Gemeente
**EDAM
VOLENDAM**

Dossiernummer : Z2024-00000667
Voorstelnummer :
Behandelende ambtenaar: 
Afdeling : Ruimtelijke Ontwikkeling
Gemandateerde : Teamleider Bouwen en Milieu

Onderwerp:
mandaatadvies Plutostraat 40e

Op 2 juli 2024 is er een verzoek om vooroverleg ingediend voor het realiseren van 2 woningen en een lift/trappenhuis op het perceel Plutostraat 40^e te Volendam.

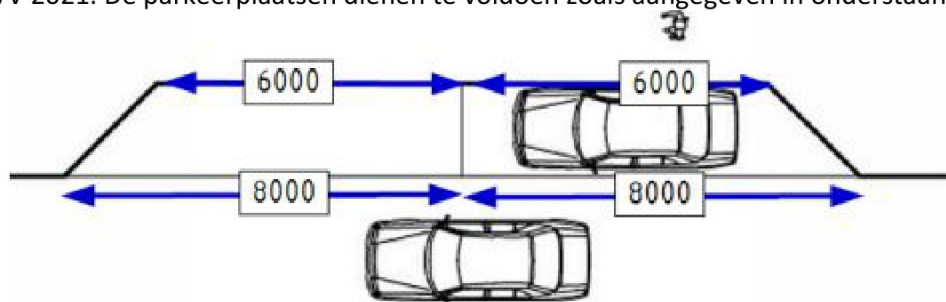
De parkeerplaatsen krijgen een lengte van 5,50 meter. Dit voldoet niet aan de afmetingen zoals opgenomen in de ASVV 2021. De parkeerplaatsen dienen te voldoen zoals aangegeven in onderstaande afbeelding.

Daarnaast lijkt het verkeerskundig niet mogelijk om zowel de parkeerplaatsen en het trappenhuis te realiseren. Doordat nog niet duidelijk is of de woningen koop of huurwoningen zijn, kan nog niet worden beoordeeld of de aanvraag voldoet aan de parkeernorm. Uit de parkeerdrukmetingen blijkt wel dat de parkeerbehoefte kan worden opgevangen in de openbare ruimte.
